SAINT REMY DE PROVENCE – MAIRIE
MEMOIRE REPONSE – DPMEC CLOSERIE STE ESTELLE
DU 10 octobre 2025

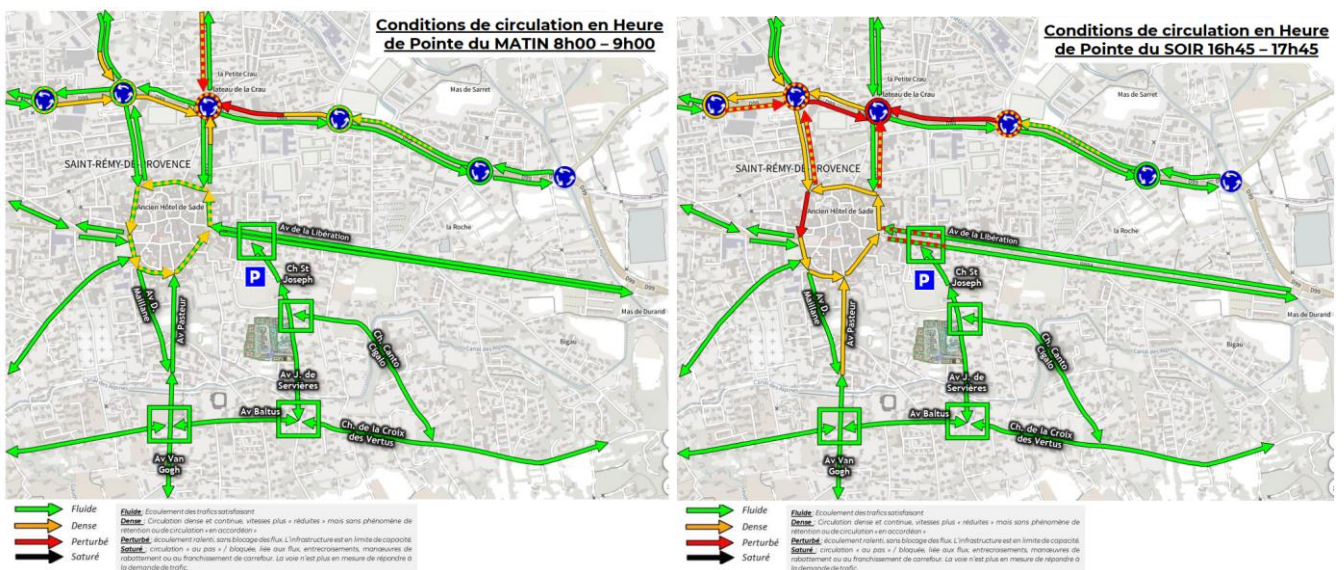
11) Le projet d'ouverture à l'urbanisation d'une zone reclassée en 1AUHf comporte la création d'un parking souterrain de 200 places. Or une étude géotechnique réalisée en 2016 signalait aux abords immédiats de la zone de projet une nappe phréatique proche de la surface, d'un niveau statique de 1.60 mètres par rapport au terrain naturel. [...] Notre association réclame, par conséquent, de modifier les règles de stationnement de la zone pour réduire la superficie du parking et ainsi préserver la ressource en eau. Au besoin, l'ouvrage restera aérien.

⇒ Les études hydrauliques en cours ont pour objectifs de sécuriser l'impact sur le milieu naturel et des préconisations seront faites pour garantir un bon état sanitaire de la nappe phréatique lors des travaux. Un suivi piézométrique avec 2 sondages est actuellement en cours sur le site, sur plusieurs mois, afin de caractériser le niveau de la nappe et sa fluctuation.

Le parking du sous-sol ainsi que la cuve seront réalisés avec des prescriptions permettant de ne pas impacter le fonctionnement de cette nappe superficielle ou venues d'eau.
En phase chantier, un rabattement temporaire de la nappe phréatique sera étudié si nécessaire.

- ⇒ La combinaison des objectifs de densité et de la règle du PLU de conservation d'espaces libres de pleine terre ne nous permettent pas d'envisager 200 places de parking en aérien. La solution de parking en sous-sol reste la plus efficace, du point de vue de la limitation de l'imperméabilisation des sols et de la compacité du projet.
